九州大学工学部における核燃料物質の使用に係る廃止措置の終了の
確認申請書の一部補正について

核燃料物質の使用に係る廃止措置終了確認申請書の
一部補正申請書

新旧对照表

九州大学工学部における核燃料物質の使用に係る廃止措置の終了の確認申請書

図面番号(102B-1)

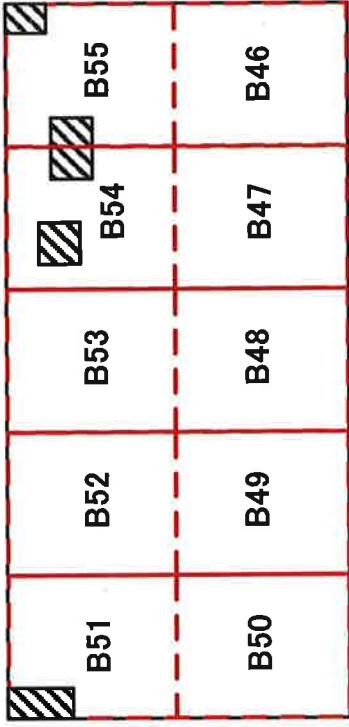
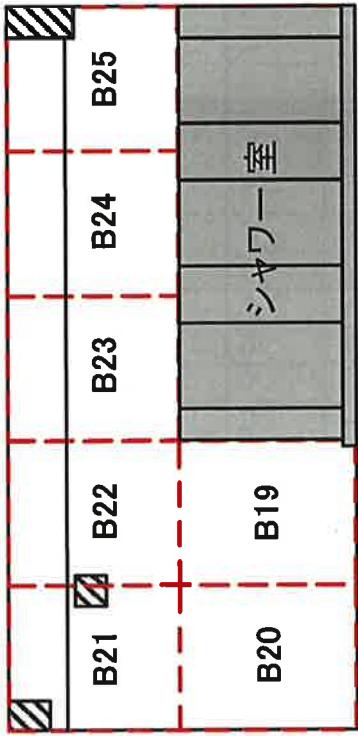
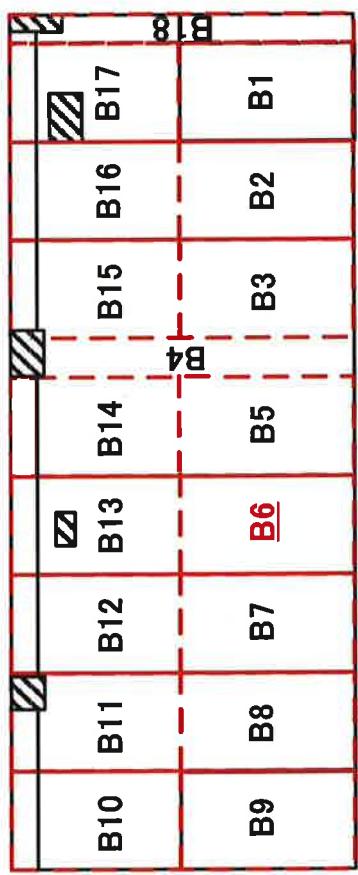
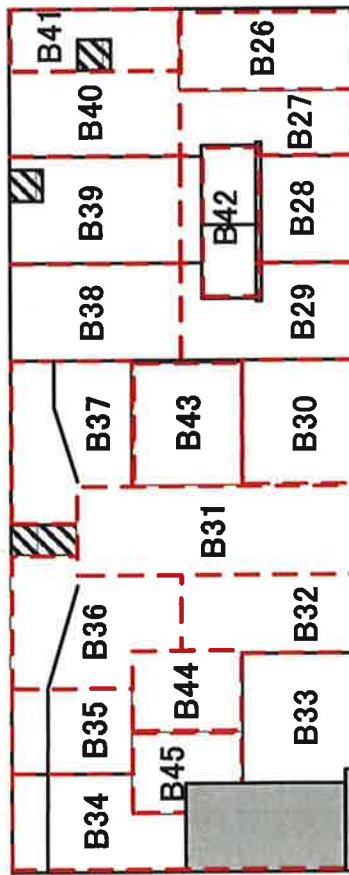
別添資料 1 測定結果番号 102X および Y 床測定結果 No. 162	A77' 階段 (ステップ) (測定箇所表示図と名称が異なっており、訂正。)
別添資料 1 測定箇所表示図 図面番号 105B H105 壁測定箇所 西面	41B B41 (誤記載につき訂正)
別添資料 1 測定結果番号 105X および Y 床測定結果	No. 54-103 No. 55-104 (No. 54 が重複しており、以降の番号を訂正。)
別添資料 1 測定箇所表示図 図面番号 106B2 H106 壁測定箇所 1F 南面	B50～B53 B51～B54 (B50 が重複。 B53 までの番号を訂正)
別添資料 1 測定結果番号 106X 天井測定結果 No. 14	C14 天井(2F') C14 天井(2F) (訂正)
別添資料 1 測定結果番号 112X 壁測定結果 No. 62 備考および欄外	備考に ドラム缶に付いた 欄外に *B62 は間接測定で 5 分割後の一一部に汚染が検出されたため、その部分を研削しドラム缶に封入を追記
別添資料 1 測定結果番号 112X 天井測定結果 No. 21-22	C21 天井 (コンクリート) C22 天井 (コンクリート) C21 天井 (梁) C22 天井 (梁) (誤記載により訂正)
別添資料 1 測定結果番号 112X 天井測定結果 No. 28-31	No. 28 C28 天井(梁)～No. 31 C31 天井(梁) 削除 (該当ポイントなく 4 行削除)
別添資料 1 測定結果番号 112Y 壁測定結果 No. 63-1-5 備考および欄外	備考に *5 分割後測定 欄外に *B63-1-5 は直接測定で汚染が検出されたことによる研削後の測定。研削部分はドラム缶に封入を追記
別添資料 1 測定結果番号 112Y 天井測定結果	No. 23-29 No. 21-27 (No. 21, 22 を欠番としていたが、番号を繰り上げ。)

図面番号(113B)

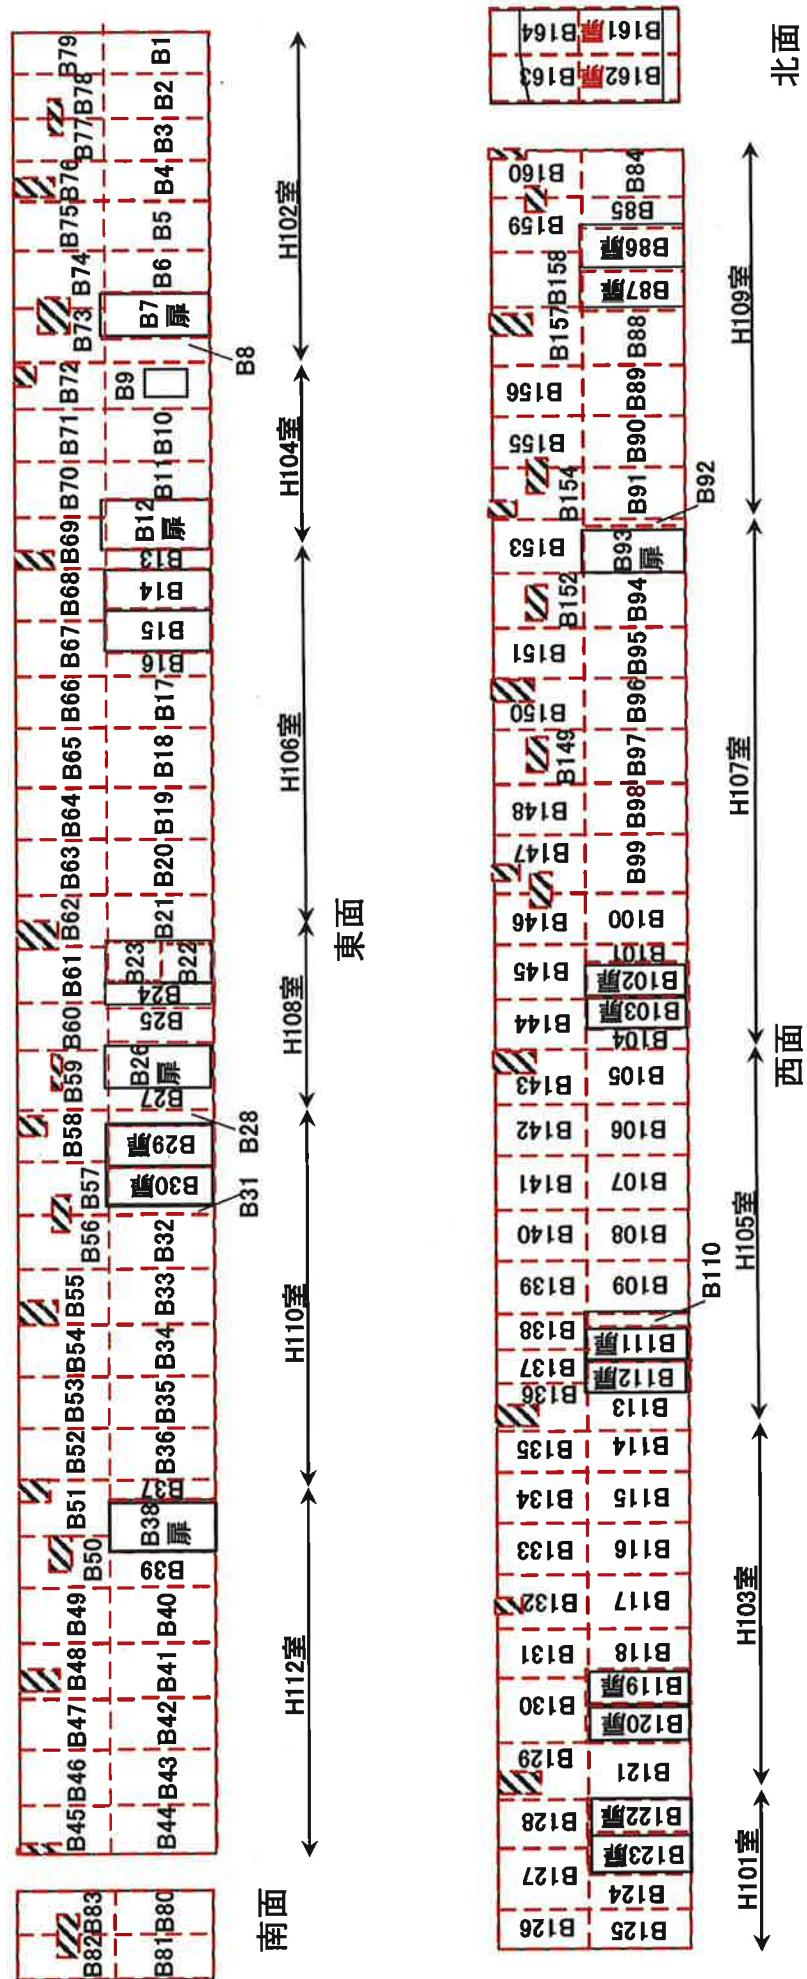
別添資料 1 測定箇所表示図 廊下 壁測定箇所	図面番号 113B 北面 B161 および B162	B161 B162	B161 扉 B162 扉
別添資料 2 測定結果番号 108Y 床測定結果		No. 22-34	No. 16-28 (No. の誤記載により訂正)
別添資料 2 測定結果番号 108Y 天井測定結果	C1 天井 (ボード) ~ C6 天井 (ボード)	C1 天井 (コンクリート) ~ C6 天井 (コンクリート) (誤記載により訂正)	
別添資料 2 測定箇所表示図 鉄製キャビネット No. 1 および 測定箇所表示図 鉄製キャビネット No. 2	内部収納棚板 下から順に 1 ~ 3 段目とする	内部収納棚板 下から順に 1 ~ 3 段目とする	内部収納棚板 下から順に 1 ~ 4 段目とする (棚の文字を削除し 3 段目を 4 段目に訂正) また正面図に 4 段目の点線を追加
別添資料 2 測定箇所表示図 鉄製キャビネット No. 3	内部収納棚板 下から順に 1 ~ 3 段目とする	検出限界値 9.00 検出限界表面密度 0.02	内部収納棚板 (棚の文字を削除) また側面図から 4 段目の点線を削除 検出限界値 13.12 検出限界表面密度 0.03
別添資料 3 測定結果番号 602X 壁測定結果 No. 2	系統 No. 測定箇所 (1) 1-103-001~006	検出限界値 '9.00 検出限界表面密度 0.02	(誤記載により訂正) (1) 1-103-001~005 (006 を 005 に訂正)
別添資料 3 測定箇所表示図 H103 床下排水管 測定箇所			(1) (2) (図中に系統 No. (1) (2) を追記)
別添資料 3 測定箇所表示図 H108 床下排水管 測定箇所		1-107-015-1~1-107-015-2 2-101-009-1~2-101-009-2	1-107-015-1~1-107-015-2 および 2-101-009-1~2-101-009-2 が、二重記載のため各 1 力所削除し、それ以降のデータ繰り上げ。(削除および訂正)

図面番号(701A,C)

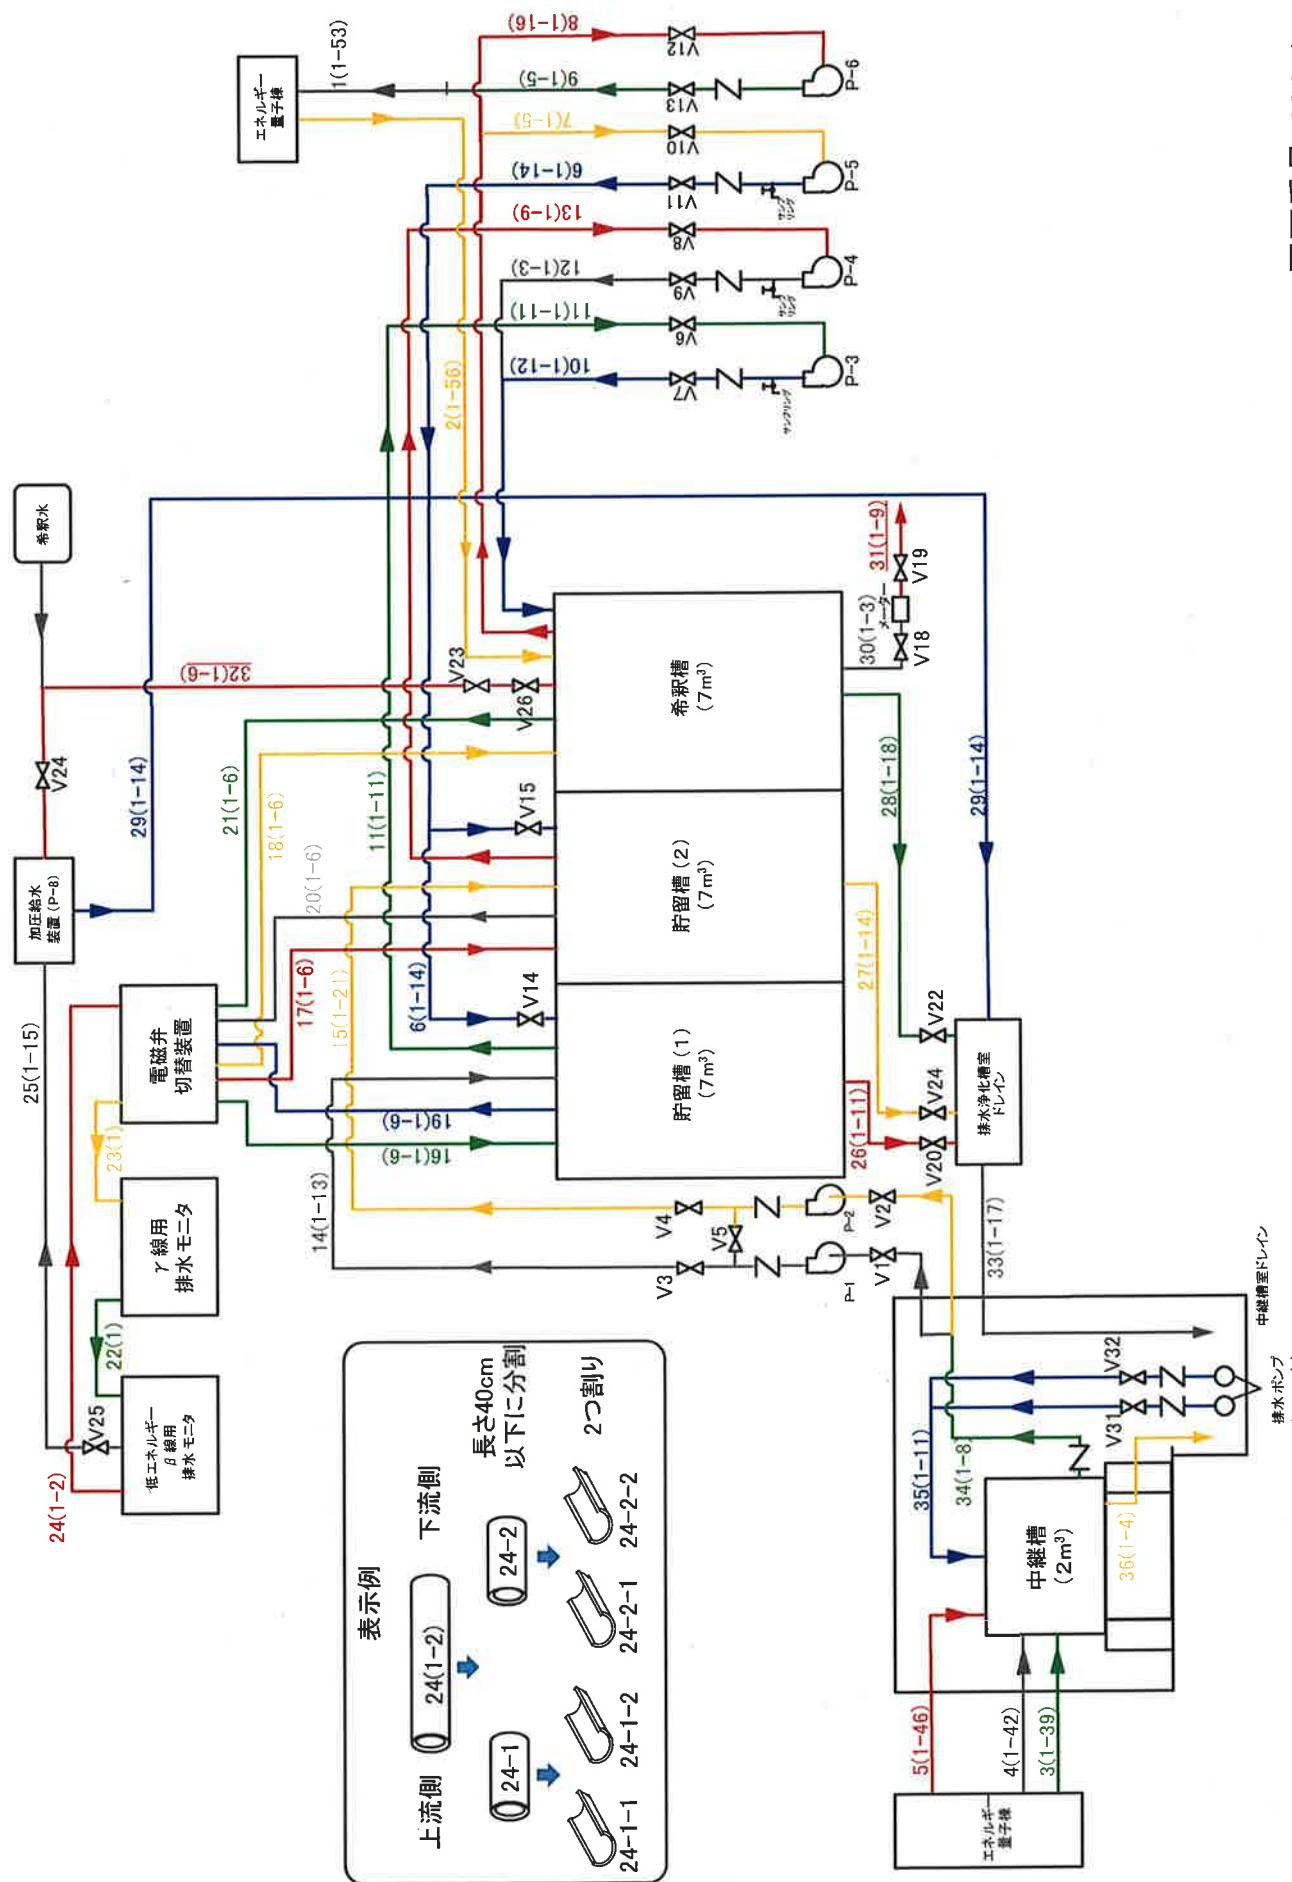
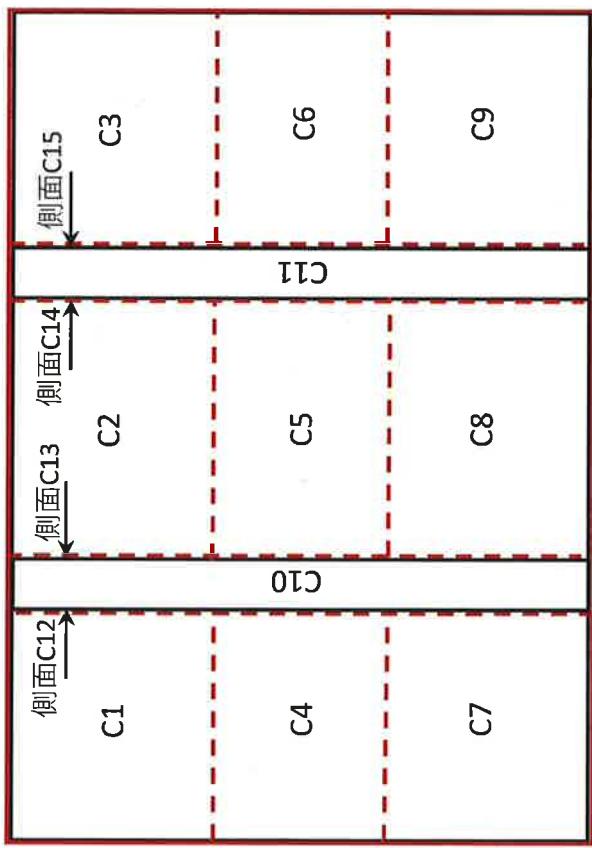
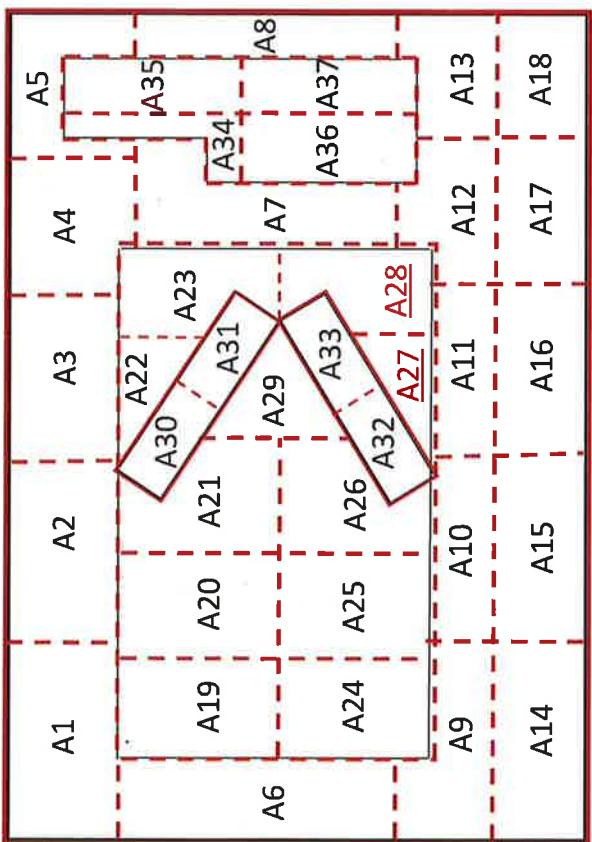
別添資料 3 測定結果番号 6003Y	No. 1407-1410	削除 (存在しない測定ポイントのため)
別添資料 3 測定箇所表示図 図面番号 6004-1		31(1-9), 32(1-6) (図中に測定ポイントを追加)
別添資料 3 測定箇所表示図 図面番号 701A, C 床面		A27, A28 (図中に測定ポイントを追加)
別添資料 3 測定結果番号 701X 天井測定結果 No. 27	C27 天井(梁)	削除 (存在しない測定ポイントのため)
別添資料 3 測定箇所表示図 図面番号 7001	BR-1～	BR-1～31 (31 が欠落していたため追記)
別添資料 3 測定結果番号 7002X No. 201, 202 201～442	RF-2-1 RF-2-2	RF-1-5(訂正) RF-1-6(訂正) RH43-1 および RH43-2 (測定ポイントなし) を削除の上 No. 203～442 までを RF-2-1～RH42-2 に変更
別添資料 3 測定結果番号 7002X No. 357～370	GH-1-1～GH-7-2	RH-1-1～RH-7-2 (誤記載により訂正)
別添資料 3 測定結果番号 7004X No. 565～580	HB62 (アッシュ 1)～HB77 (アッシュ 16)	HB62-1 (アッシュ)～HB62-16 (アッシュ) (誤記載により訂正)
別添資料 3 測定箇所表示図 図面番号 7006 排気処理装置用 (フィルターボックス) 測定箇所 G	測定ポイント 348 および 357	349 および 358 (誤記載により訂正)
別添資料 3 測定結果番号 7007X No. 203	排風機 203 (ペルト)	削除 (存在しない測定ポイントのため)
